## 4. 橋梁詳細設計の報告及び 第1回橋梁ワーキンググループの開催報告

## ■4-1 橋梁詳細設計の報告①

### ■第1回橋梁ワーキンググループ

当初) 架設桁を用いた場所打ち張出施工

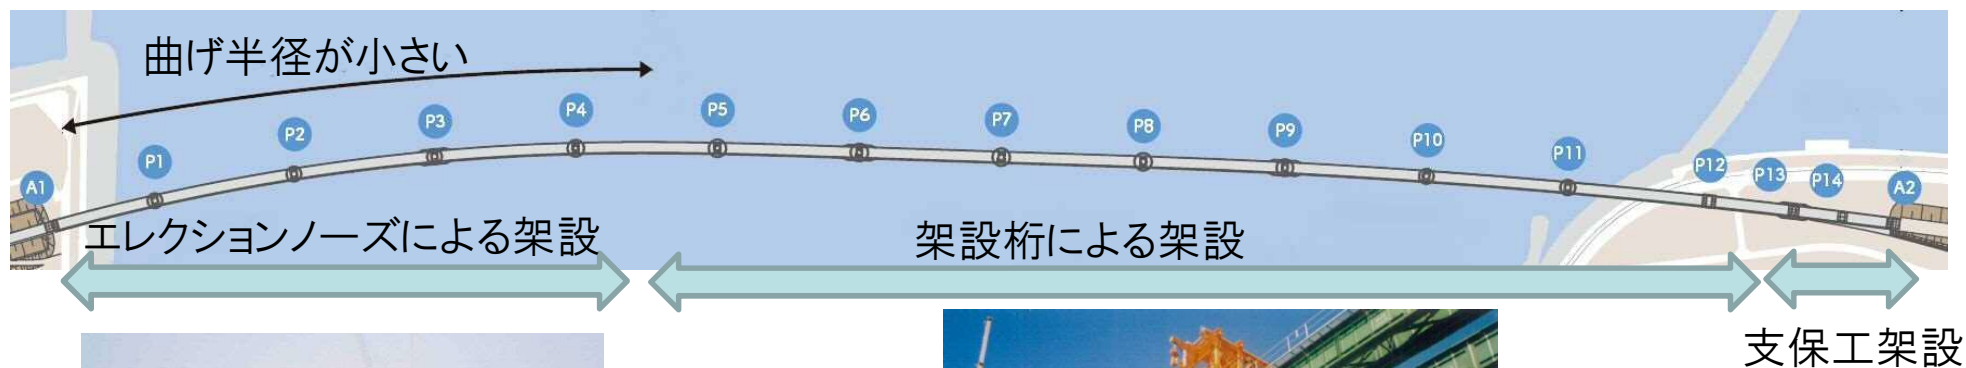
プレキャストセグメント施工方法の適用により、施工工期の短縮、河川上でのコンクリート打設量の削減による汚染水流出の低減など、環境への影響を軽減

変更) 架設桁およびエレクションノーズ+台船を用いた  
プレキャストセグメントによる張出架設
